K-sak 053/2021

MOWI ASA, SØKNAD OM AREALENDRING PÅ EKSISTERENDE AKVAKULTUR-LOKALITET 35977 LIAN - HØRINGSUTTALELSE.

11.6.2021
Saksnr: 2021/541**Søknad om arealendring lokalitet Lian i Rødøy kommune - Innspill**

Kartutklippet under er hentet fra søknaden og viser den søkte plasseringen av anlegget og kystnære fiskeridata/rekefelt.

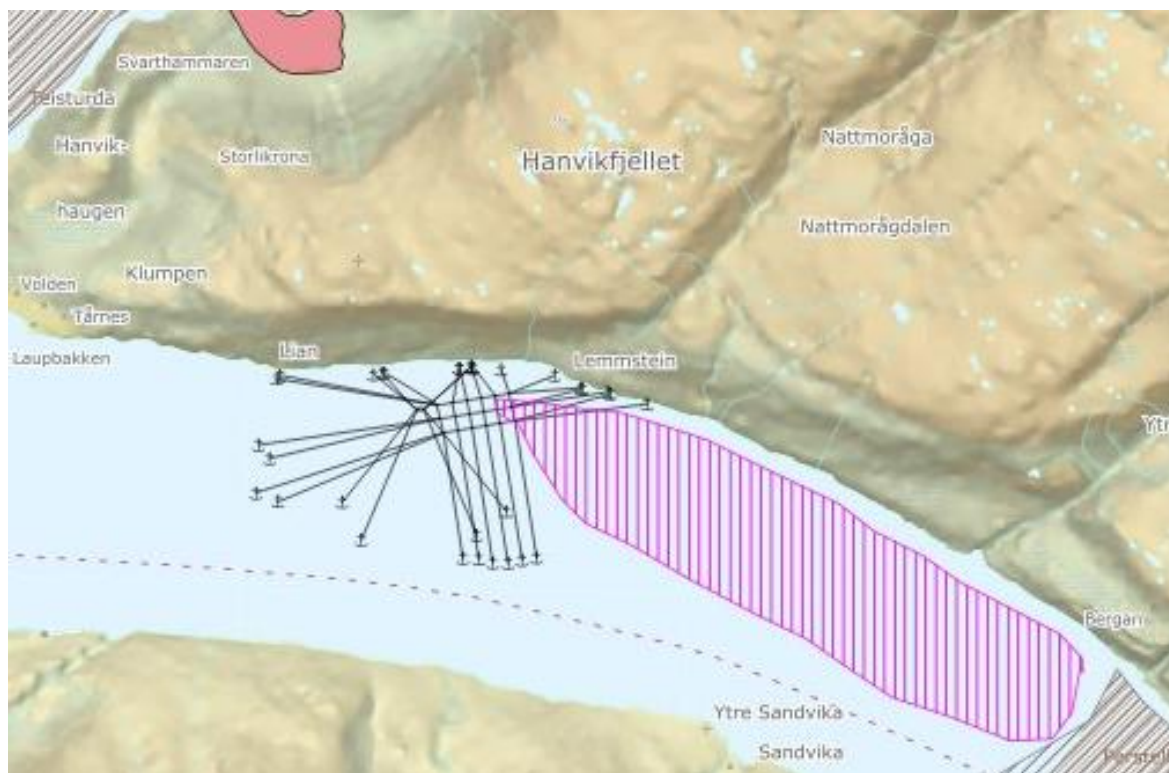
Deler av fortøyningene til det eksisterende anlegget strekker seg inn i kartlagt rekefelt i Melfjorden. Det er uheldig når akvakulturanlegg etableres nært eller i overlapp med rekefelt. Vi ber om at det tas initiativ til å søke om å få flyttet anlegget bort fra rekefeltet.

Dersom søknaden som foreligger kun gjelder tillatelse til å flytte fôrflåten nærmere land og redusere antall bur har ikke Nordland Fylkes Fiskarlag merknader til søknaden. Vi forutsetter at endringen ikke innebærer at fortøyningene som overlapper med rekefeltet endres slik at rekefeltet blir ytterligere skadelidende i forhold til dagens tillatte plassering.
